COMMISSION ROYALE DES MONUMENTS ET DES SITES
KONINKLIJKE COMMISSIE VOOR MONUMENTEN EN LANDSCHAPPEN

N/Réf. :	SBK20290_709_PUN	SCHAERBEEK. Place de la Reine, 14 - 16
Gest. :	BDG/MC	(= saillie des façades avant surplombant le site classé de la Place de la
V/Réf. :	2264-0005/02/2022-066PU	Reine et partie arrière partiellement située en ZP de La "Maison des
Corr DPC:	Manuela Core	Arts" - ancien Château Eenens-Terlinden)
NOVA :	15/PFU/1870710	<u>PERMIS UNIQUE</u>: Rénover 3 maisons de maître en nouveau pôle
Corr DU:	Clara Badella Gaëlle Robert	étudiants comprenant 1 appartement et 12 chambres, avec modification des gabarits

Avis conforme de la CRMS

Les 3 maisons telles que projetées (extr. du dossier de demande)

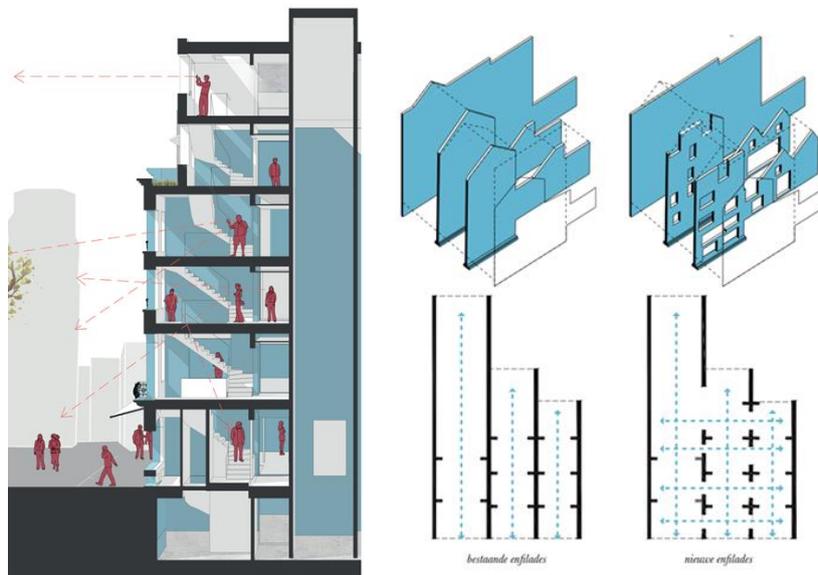
- 1. Façades avant:** maintien/restauration/restitution de nombreux éléments (ferronneries, pierre bleue...) :
 - concernant les ferronneries : restauration des éléments, adaptation de la hauteur des balcons et garde-corps par une nouvelle lisse discrète,
 - concernant les enduits : nouvel enduit minéral au n°14, nettoyage et réparation au n°15 et nouvelle couche de finition, nettoyage au n°16 et remise en peinture, réfection des décors de l'enduit,
 - réorganisation de la façade n°14,
 - Matériaux : couleurs claires : châssis blancs, enduit clair

Elle confirme donc son avis général défavorable sur le projet, en regrettant le manque de lisibilité individuelle des maisons, les rehausses excessives en disproportion avec les gabarits et les volumétries des maisons, la perte de fonctionnalité des corniches, l'aménagement intérieur en inadéquation avec la typologie et la logique parcellaire... D'un point de vue très ponctuel, mais cela relève du secondaire dès lors que l'avis général de la CRMS est très défavorable sur le parti d'intervention et d'occupation, la couleur claire des nouvelles menuiseries en bois (hormis pour celles - métalliques - du rez-de-chaussée du n°15) et la nouvelle solution de rehausse des garde-corps constituent une amélioration.

Évolution des gabarits : existant – en cours de travaux – projeté (extr. du dossier de demande)

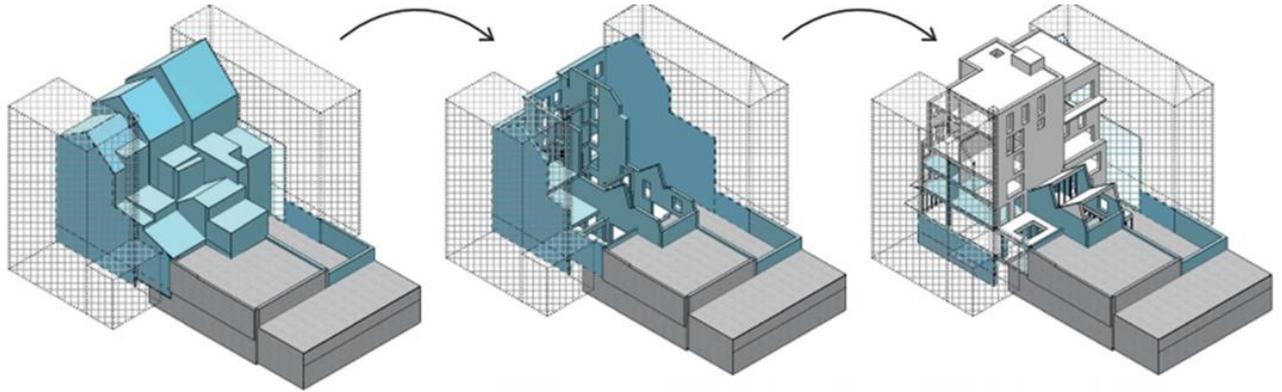
- nouveau gabarit : rehausses de 3 étages au n°16, de 2 étages au n°15 et d'1 niveau au n°14. Ces rehausses se situent en recul d'1¹/₂m, derrière les corniches conservées, pour y accueillir les chambres pour les étudiants,
- nouvelle façade arrière droite sur l'ensemble,
- rénovation des annexes existantes, nouveau jardin d'hiver au n°15 et nouvelle verrière au n°16.

Axonométrie projetée et nouvelle façade arrière, avec le portail menant à la Maison des Arts (extr. du dossier de demande)

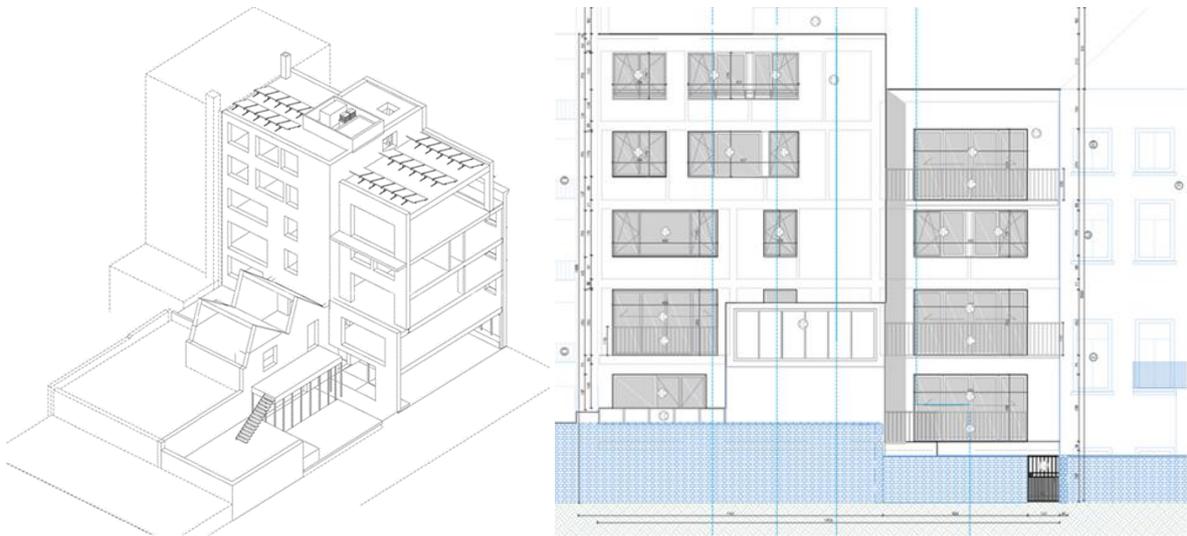
Elle rend cependant un avis favorable sur la création du portail entre les jardins du n°14 et de la Maison des Arts, estimant que la sobriété de l'ouverture et la composition simple de la porte projetée s'harmonisent avec l'aspect clos de cet espace préservé en intérieur d'îlot.
